ふそう エアロエース、エアロクィーンの原動機（リターダーホース、ラジエーターホース）のリコールについて

リコール届出番号	5541	リコール開始日	令和6年9月27日
不具合の部位(部品名)	原動機（リターダーホース、ラジエーターホース）		
基準不適合状態にあると認める構造、装置又は性能の状況及びその原因	大型観光バスのリターダーホースおよびラジエーターホースにおいて、補強方法が不適切なため、補強糸と母材ゴムの密着力が不足しているものがある。そのため、ホース内冷却水の圧力変動によって補強糸が摩耗して破断すると、当該ホースが破損して冷却水が漏れるおそれがある。		
改善措置の内容	全車両、リターダーホースとラジエーターホースを対策品に交換する。

# 改善箇所説明図

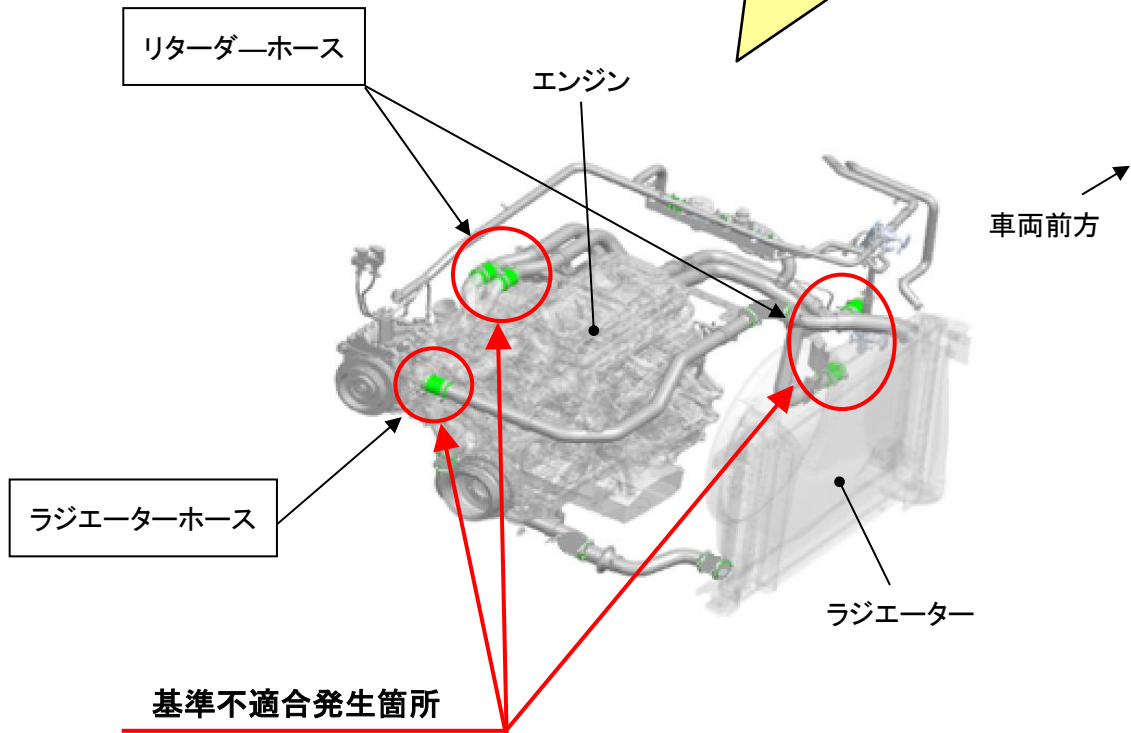
大型観光バスのリターダーホースおよびラジエーターホースにおいて、補強方法が不適切なため、補強糸と母材ゴムの密着力が不足しているものがある。そのため、ホース内冷却水の圧力変動によって補強糸が摩耗して破断すると、当該ホースが破損して冷却水が漏れるおそれがある。

全車両、リターダーホースとラジエーターホースを対策品に交換する。

注：□ は、対策品に交換する部品を示す。

識別：作業完了車には、ラジエーターホースの上面に白色ペイントを塗布する。
